## **BILAG 5**

### **Modtagne henvendelser:**

## Indsigelse til forslag til lokalplan for Gammel Strand Metrostationsplads

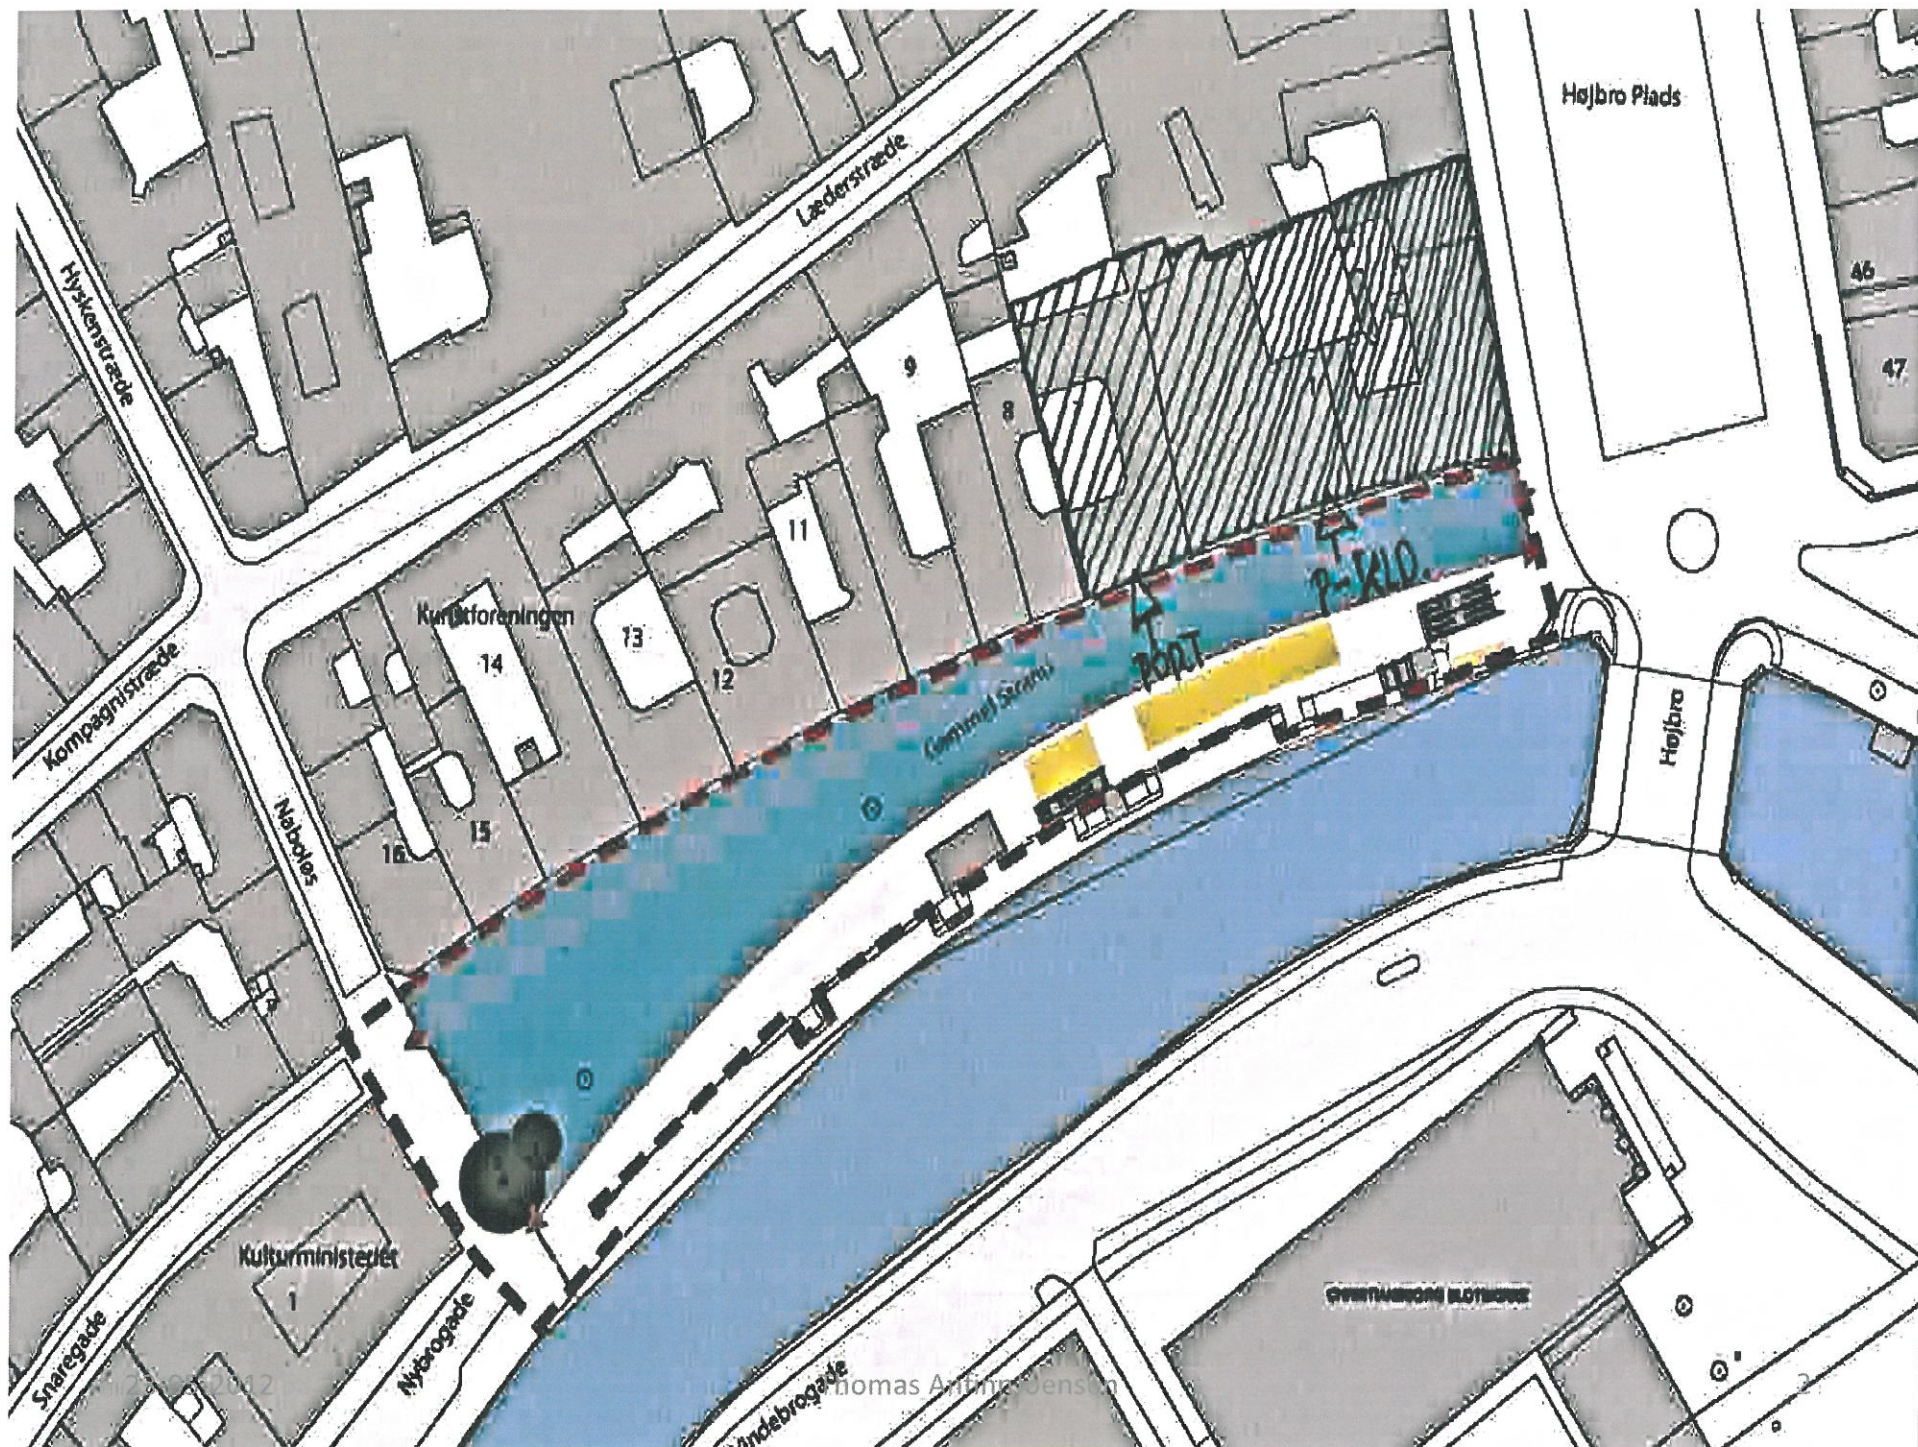
ATP Ejendomme ejer de på næste side med grønt skraverede ejendomme.

- **MANGLENDE STILLINGSTAGEN TIL TRAFIK TIL EJENDOMMENES GÅRDE OG P-KÆLDRE**  
ATP Ejendommens erhvervsjendomme har ud over daglige vareleverancer og affaldsindsamling mv. behov for at personbiler har adgang til ejendommene i forbindelse med ærindekørsel 24/7. Det drejer sig om de ansatte i ejendommene og gæster og andre med ærinde i ejendommene. Denne færdselsret skal efter vores mening fremgå direkte af lokalplanen.

- **MANGLENDE OFFENTLIGT TOILET PÅ TERRÆN**  
Genetablering af det offentlige toilet i moderne udgave, f.eks. svarende til det vi ser på Gråbrødre torv, skal efter vores mening fremgå som et krav direkte i lokalplanen. Hvis det ikke etableres forventer vi en uværdig og absolut turistfrastødende situation både for hele facadelinjen og dens indhak og for turbådsbryggen.

- **MANGLENDE KRAV TIL REGULERING AF MONSTERREGN FRA PLADSEN OG FRA TILSTØDENDE AREALER**  
Metroadgangen hæves mindst en meter over generel terrænkote og det er godt for Metroen. Det så vi 2. juli 2011. Men vi finder det nødvendigt at det eksplicit fremgår af lokalplanen at terrænet skal reguleres og sikres afvanding, så opstugning på pladsen og langs facadelinjen ikke kan opstå. I fortsættelse af det er det nødvendigt at de til lokalplanområdet tilstødende arealer indgår i overfladereguleringen.

- **FOR FÅ CYKEL P-PLADSER.**  
Det er vanskeligt at forudse mængden af cykler i fremtiden, da trafikmønstret ændre sig med en ny station. Men med viden om andre Metrostationers cykelbelastning synes de markerede arealer alt for små. Vi finder at det afsatte areal skal suppleres med yderligere 100% syd for de afsatte pladser, også selv om afstanden til metrotrappen bliver ganske lang. Cykelmængden må ikke undervurderes, det vil være en skam for den daglige oplevelse.
